## Bericht an den Gemeinderat

GZ: A14 – 083620/2020/0064

### 17.26.0 Bebauungsplan „Triester Straße – Mälzerweg – Feldkirchner Weg“ XVII. Bez., KG 63118 Rudersdorf

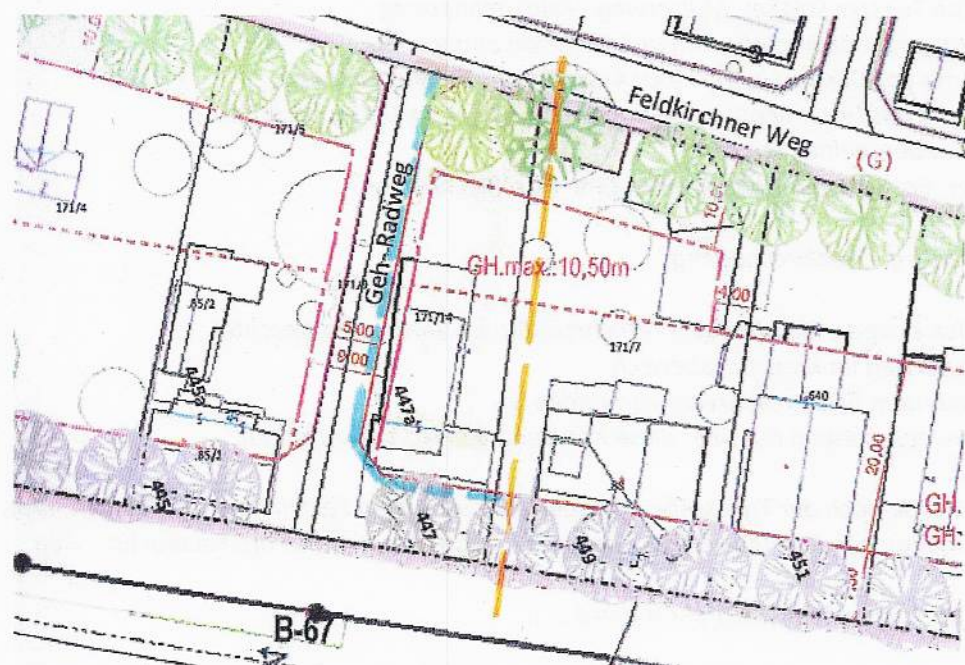
An der nördlichen Grundgrenze ist ein Geh-Radweg dargestellt. Dieser liegt mit ca. 3,5 m auf meinem Grundstück und verhindert eine geschlossene Bebauung zum nördlichen Nachbargrundstück.

Somit gibt es auf beiden Seiten meines Grundstückes ein Hindernis für eine geschlossene oder gekuppelte Bebauung.

Zu diesem Geh-Radweg ist weiters anzumerken, dass in ca. 90 m südlich von meinem Grundstück ohnehin der Feldkirchner Weg auf die Triester Straße trifft. Der Radweg durch mein Grundstück findet außerdem nach Osten keine Verlängerung.

Durch diese Einschränkung wäre eine Bebauung meiner Liegenschaft praktisch unmöglich. Was zu einer völligen Entwertung führen würde.

Daher bitte ich Sie den geplanten Geh-Radweg zu verschieben oder entfallen zu lassen.

Abbildung 1: Auszug vom Bebauungsplan betroffene Grundstücke der KG 63118 Rudersdorf

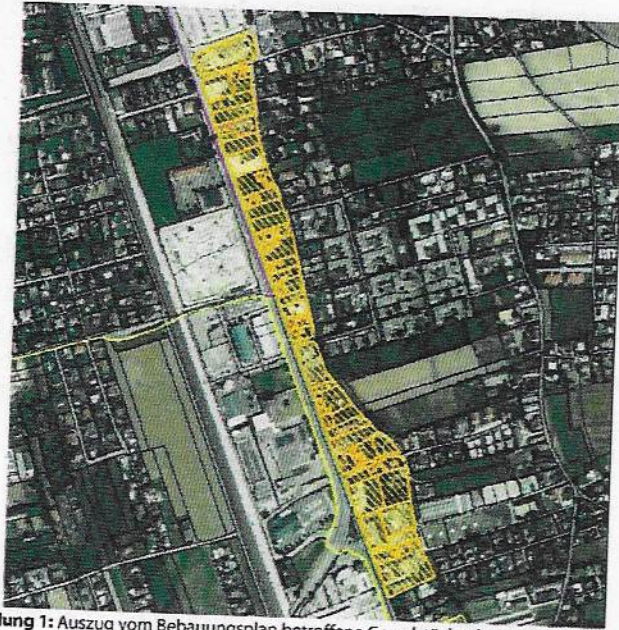
*Mittlerweile haben wir, die Saturn Projektentwicklung GmbH, zudem die Grundstücke .77 und 157, EZ 141 KG Rudersdorf mit Kaufvertrag vom 18.08.2023 erworben; die Eintragung unseres Eigentumsrechts im Grundbuch ist aktuell im Gange.*

*Auch diese Grundstücke liegen im Planungsgebiet des Bebauungsplanentwurfs 17.26.0 der Stadt Graz.*

2. Aufgrund der Änderung der Eigentumsverhältnisse erstatten wird unsere Einwendungen vom 09.06.2023 nun betreffend die erworbenen Grundstücke .77 und 157, EZ 141, KG 63118 Rudersdorf.

Abbildung 1 - mittel- bis langfristiges Betriebsareal (ausgenommen 215/2)

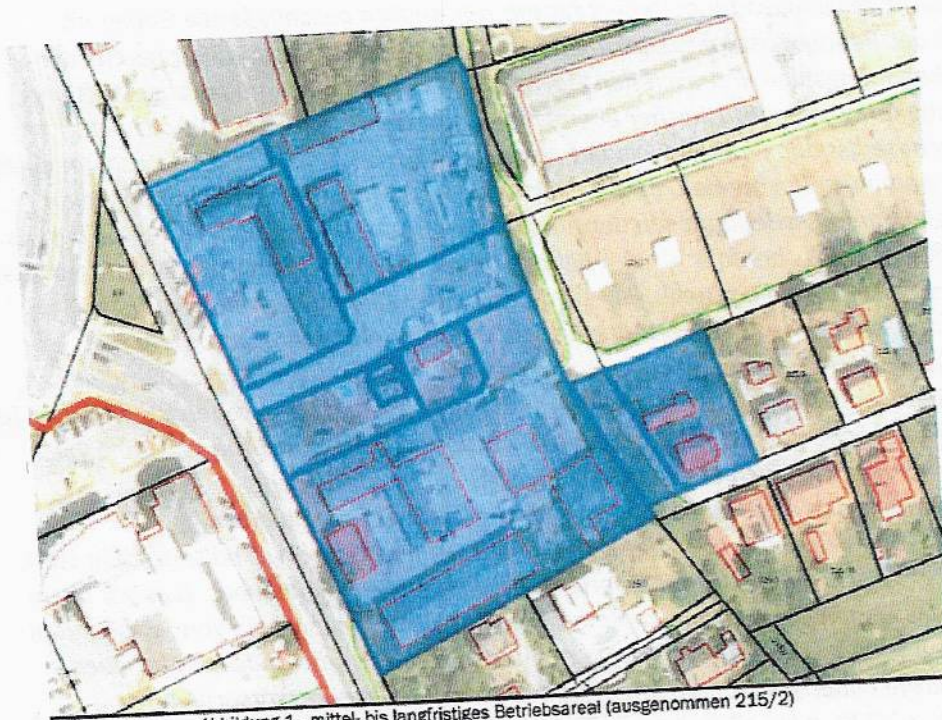
Wir dürfen darauf verweisen, dass für die o.g. Grundstücke Eigentumsrechte, Servitute bzw. teilweise Optionsverträge vorliegen und zukünftig die räumliche Ausdehnung des vor Ort bereits bestehenden Betriebes auf weitere Grundstücke angestrebt wird, was der vorliegende Bebauungsplanentwurf jedoch verhindern würde.

Herr ■ und Mitbesitzer erklären sich dazu bereit, die an der Triester Straße vorgesehene Bepflanzung sowie die vorgesehene geschlossene Bebauung und Gebäude gemäß Bebauungsplan zu akzeptieren.

Abbildung 2 - Auszug aus dem Gis-Steiermark - Geländeprofil

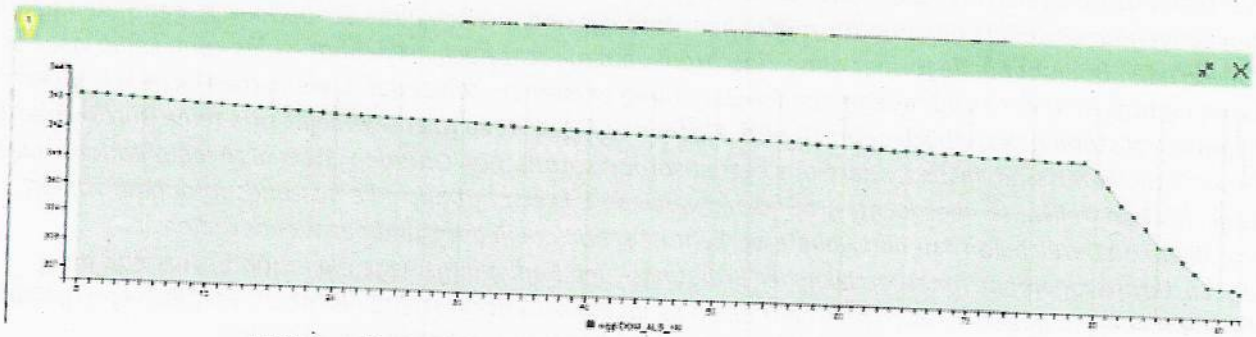
2.8 Dass Geländeänderungen gem. § 8 Abs. 18 ausschließlich bis zu einer Höhe von 1,0 m zulässig sind, verunmöglicht die Anpassung der vorhandenen Geländesituation zur Schaffung einer tatsächlich verkehrlich nutzbaren Straße am Feldkirchner Weg und ist daher für die Bereiche außerhalb des ebenen Geländes kontraproduktiv und somit zu löschen. Ferner bedarf es einer gärtnerischen Gestaltung von Böschungssituationen, die zwangsweise zu Geländeänderungen führen müssen (im Bereich Vitzthum ist eine rund 7 m hohe Böschung vorhanden).

Tatsächlich führt auch hier der Ausschluss von Stützmauern ab einer Höhe von 0,5 m gem. § 8 Abs. 20 dazu, dass die angestrebte Nutzung schlichtweg nicht möglich ist. Angestrebt wird im Bereich der Fa. Schalbau Vitzthum eine solche Geländeänderung, die eine Böschung mit einer insgesamt reduzierten Breite entstehen lässt. Hier könnte nach einer ersten begrünten Böschung am Feldkirchner Weg eine ebene Zwischenberme zur Pflanzung von heimischen Laubbäumen im Sinne des Bebauungsplanes geschaffen werden und dann eine weitere begrünte Böschung zum eigentlichen Betriebsareal geführt werden. Dies bedingt sodann die Reduktion der Freifläche und Verschiebung der Baugrenzlinie auf einen Abstand von max. 5,0 m zur Straßenfluchtlinie entlang des Feldkirchner Wegs. Diese Bepflanzungs- und Böschungsmaßnahme würde eine landschaftsbildverträgliche Gestaltung sowie einen offen wirkenden Straßenraum mit positiver Wirkung auf das Ortsbild erzeugen. Im krassen Gegensatz dazu würde eine 7,0 m hohe Böschung, teils mit Befestigungsmauern zu einer Tunnelwirkung führen, die wenig positiven Gestaltungswillen zeigt. Damit einher geht auch die Tatsache, dass die entworfene Straßenfluchtlinie für den Feldkirchner Weg einen vollkommen überdimensionierten Straßenraum erwarten lässt (mehr Verkehrsfrequenz, mehr Lärm, etc.). Dies vor allem deshalb, da nur eine begrenzte verkehrswirksame Nutzbarkeit einer zukünftigen Straße entsteht, da das Einzugsgebiet klein ist und derzeit keine weitere Anbindung (außer über Fremdgrundstücke (Vitzthum, Grdst. Nr. 226/1)) möglich ist. Die Festlegungen kommen hier einer Enteignung - jedoch ohne öffentliches Interesse nahe.

Abbildung 3 - Auszug aus dem Gis-Steiermark - Geländeprofil mit Böschung im Osten

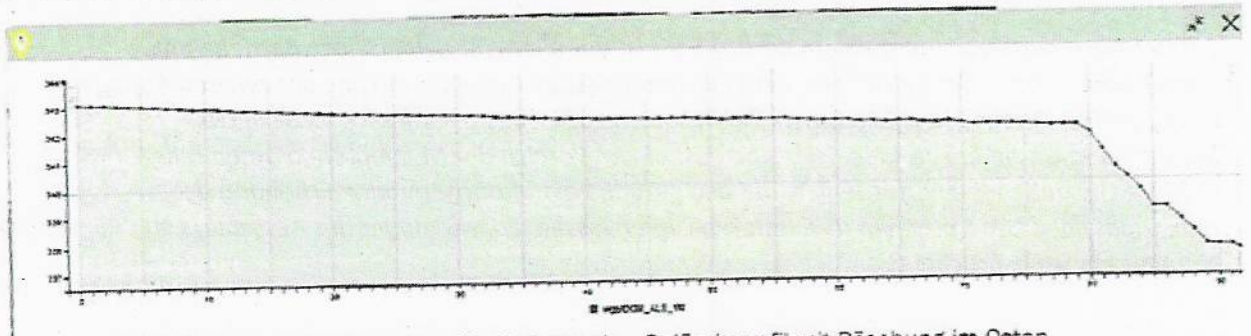
2.10 Da Geländeänderungen gem. § 8 Abs. 18 ausschließlich bis zu einer Höhe von nur 1,0 m zulässig sind, verunmöglicht dies innerhalb der Verordnung die Anpassung der vorhandenen Geländesituation zur Schaffung einer tatsächlich verkehrlich nutzbaren Straße am Feldkirchner Weg und ist daher diese zweite Verkehrsfläche parallel zum Feldkirchner Weg zu löschen. Ferner bedarf es einer gärtnerischen Gestaltung von Böschungssituationen, die zwangsweise zu Geländeänderungen führen müssen (im Bereich Vitzthum ist eine rund 7 m hohe Böschung vorhanden). Vorgeschlagen wird daher die Nutzung und der Ausbau der vorhandenen verkehrlichen Durchwegungen östlich des Planungsgebiets – auch zum Zwecke der Hintanhaltung

Tatsächlich führt auch hier der Ausschluss von Stützmauern ab einer Höhe von 0,5 m gem. § 8 Abs. 20 dazu, dass die angestrebte Nutzung schlichtweg nicht möglich ist. Angestrebt wird im Bereich der Fa. Schalbau Vitzthum eine solche Geländeänderung, die eine Böschung mit einer insgesamt reduzierten Breite entstehen lässt. Hier könnte nach einer ersten begrünten Böschung am Feldkirchner Weg eine ebene Zwischenberme zur Pflanzung von heimischen Laubbaumen im Sinne des Bebauungsplanes geschaffen werden und dann eine weitere begrünte Böschung zum eigentlichen Betriebsareal geführt werden. Dies bedingt sodann die Reduktion der Freifläche und Verschiebung der Baugrenzlinie auf einen Abstand von max. 5,0 m zur Straßenfluchtlinie entlang des Feldkirchner Wegs, womit auch eine optimierte Nutzbarkeit des Betriebsgebietes selbst entsteht. Diese Bepflanzungs- und Böschungsmaßnahme würde eine landschaftsbildverträgliche Gestaltung sowie einen offen wirkenden Straßenraum mit positiver Wirkung auf das Ortsbild erzeugen. Im krassen Gegensatz dazu würde eine 7,0 m hohe Böschung, teils mit Befestigungsmauern zu einer Tunnelwirkung führen, die wenig positiven Gestaltungswillen zeigt.

Abbildung 5 - Auszug aus dem GIS der Stadt Graz- FWP mit Verkehrsflächen

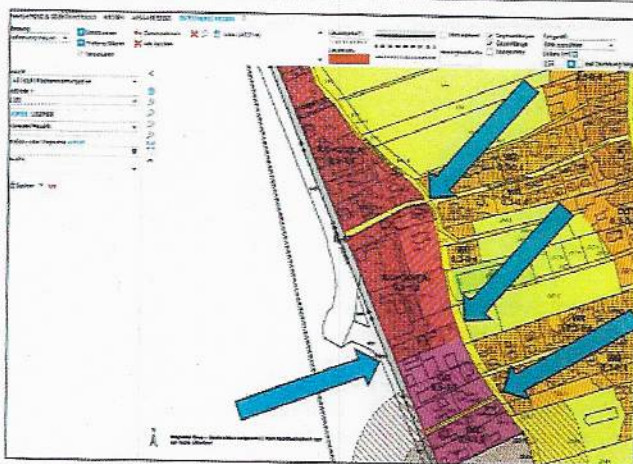
Dass mit der Errichtung eines Geh- und Radweges auf dem Grundstück der Fa. Schalbau Vitzthum ein wesentlicher Eingriff in bestehende Eigentumsrechte ohne wirkliches öffentliches Interesse und trotz gegebener Alternativen entsteht, sei an dieser Stelle angemerkt.

Der o.g. Kirchfelderweg (Suchgrdst. 229/6, u.a.) ist im Flächenwidmungsplan Nr. 4.00 als durchgehende Verkehrsfläche dargestellt und führt zum Feldkirchnerweg. Gleiches gilt auch für den Brunnfeldweg (Grdst. Nr. 254/2). Es ist damit bereits auf Ebene des Flächenwidmungsplanes eine Verkehrsfläche gem. den Bestimmungen des S 32 StROG 2010 dokumentiert und festgelegt. Damit sind die erforderlichen verkehrlichen Durchwegungen im ggst. Bereich bereits verordnet und haben sich alle Nutzungen den Bestimmungen des S 32 StROG 2010 unterzuordnen. Weshalb nunmehr eine weitere Geh- und Radwegeverbindung innerhalb des Betriebsgebietes eine derzeit ca. 7,0 m hohe Böschung auf dem Betriebsgelände der Schalbau Vitzthum GmbH erforderlich sein soll, bleibt – nach wie vor - vollkommen unbeantwortet und widerspricht dies im Wesentlichen auch den Zielsetzungen des Flächenwidmungsplanes Nr. 4.00 der Stadt Graz. Im Sinne der Wahrung einer Wirtschaftlichkeit gem. den Raumordnungsgrundsätzen und -zielen ist daher eine weitere Durchwegung im Gebiet aus fachlicher Sicht nicht erforderlich; die weitere und ggf. intensiviere Nutzung der bestehenden Verkehrsflächen sollte im Sinne der Ressourcenschonung jedenfalls bevorzugt werden.
